RELATÓRIO DE VISTORIA

Identificação: DFCR-CSG-RV-066-2026;

Assunto: vistoria técnica em campo;

Relatório Tipo VT2 - Vistoria Mensal

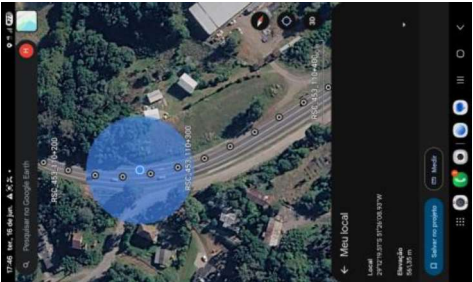
4.		 16 de jun. de 2026 17:30:03 22J 451478 6768285 RSC 453 Est. 103+350 Decrescente Mensal	 16 de jun. de 2026 17:30:07 22J 451480 6768283 RSC 453 Est. 103+350 Decrescente Mensal	Dispositivo de Drenagem Danificado. Item 3.1.4 do PER	RSC 453 103+350	Decrescente	72 horas	Dispositivo com necessidade de recomposição da valeta.
----	--	---	--	--	--------------------	-------------	----------	--

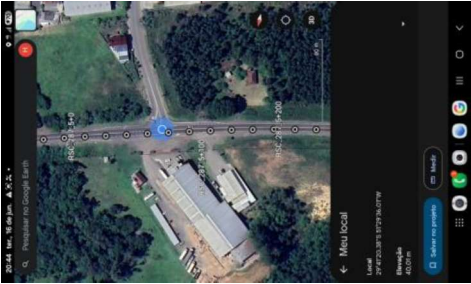
15.			 17 de jun. de 2026 14:03:16 22J 481 187 6778604 ERS 122 Est. 081+415 crescente Mensal	 17 de jun. de 2026 14:03:25 22J 481 187 6778604 ERS 122 Est. 081+415 crescente Mensal	Dispositivo de Drenagem Obstruído. Item 3.1.4 do PER	ERS 122 081+415	Crescente	72 horas	Dispositivo com necessidade de limpeza e desobstrução da valeta.
-----	--	--	--	---	---	------------------------	-----------	----------	--

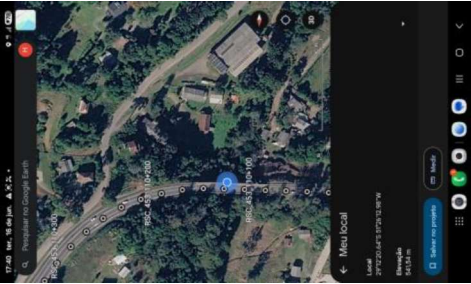
29.		 17 de jun. de 2026 20:17:06 22J 472209 6768822 ERS 122 Est. 064+860 Decrescente Mensal  17 de jun. de 2026 20:18:31 22J 472215 6768819 ERS 122 Est. 064+860 Decrescente Mensal	Lâmpada Danificada Item 3.1.8 do PER	ERS 122 064+860 (Interseção)	Decrescente	72 horas	01 conjunto de lâmpadas queimadas.
-----	--	--	---	------------------------------------	-------------	----------	------------------------------------
